监理工程师通知单

工程名称：安丘市 80MW 光伏扶贫电站项目

编号：AQ-GF-ZH-007

事由：关于辉渠地块预埋件浇筑质量事宜

图一：孔深达不到(1200mm)

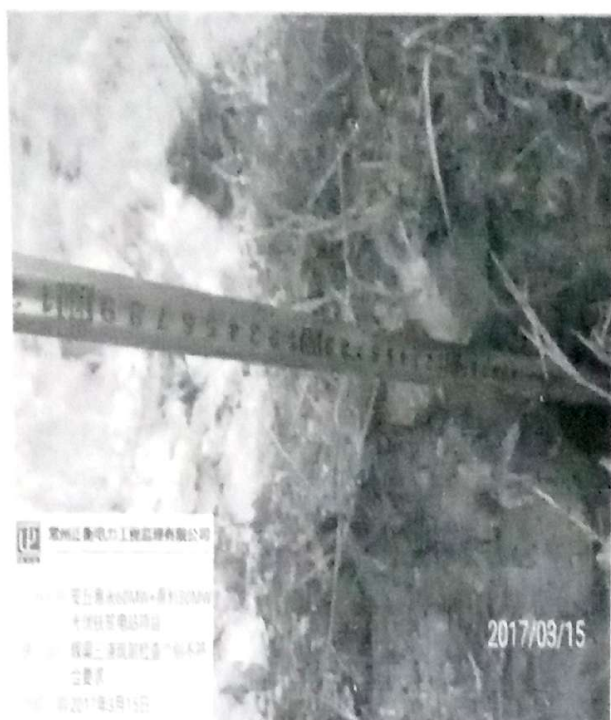
- 1、浇筑前验收，部分桩孔深度达不到（1200mm）深度；
- 2、浇筑后的预埋件部分存在不垂直现象（有倾斜现象）；
- 3、桩距超出误差范围；

现要求施工单位立即整改、回复后再通知监理、业主验收！
